改善箇所説明図①

(代表車種: コマツ KDP-M252 通称名: FD40)

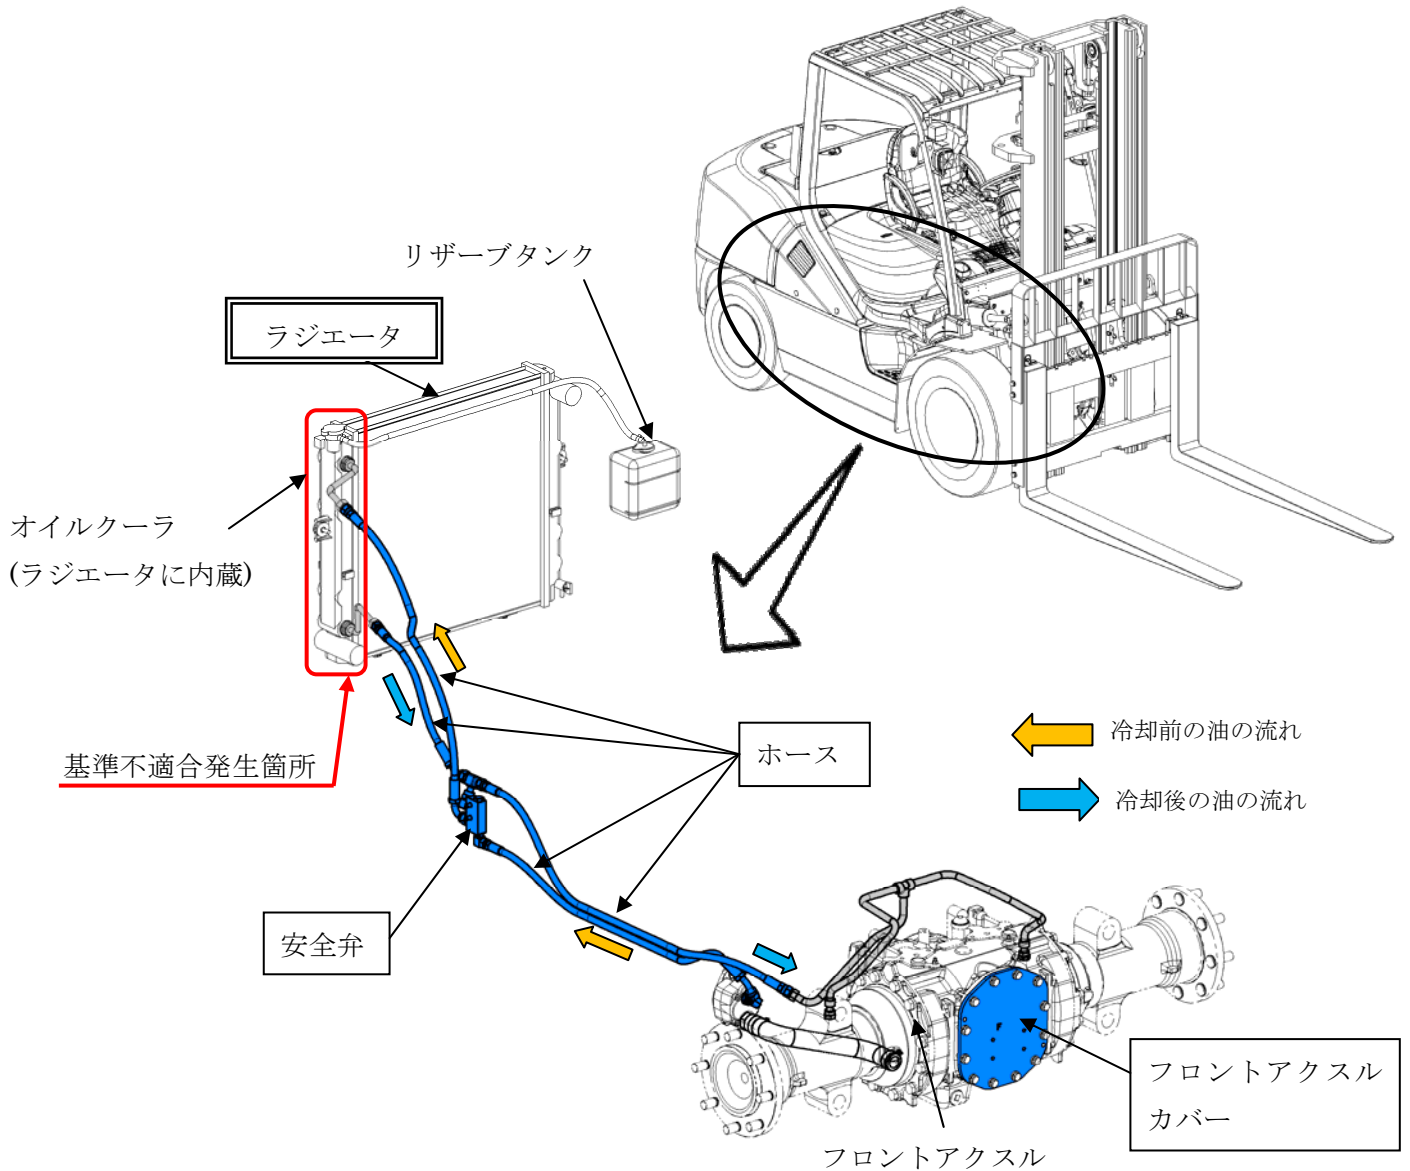
ブレーキ冷却回路において、回路が不適切なため、低温時に回路の油圧が高くなりオイルクーラが損傷するものがある。そのため、そのままの状態で使用を続けると、オイルクーラからオイルが漏れ、最悪の場合、オイルが路面に飛散するおそれがある。

改善措置の内容 : 全車両、ブレーキ冷却回路の安全弁、ホースおよびフロントアクスルカバーを対策品に交換するとともに、ラジエータを新品に交換する。

識別 : 改善済車両は、ホース経路の変更により識別が可能。
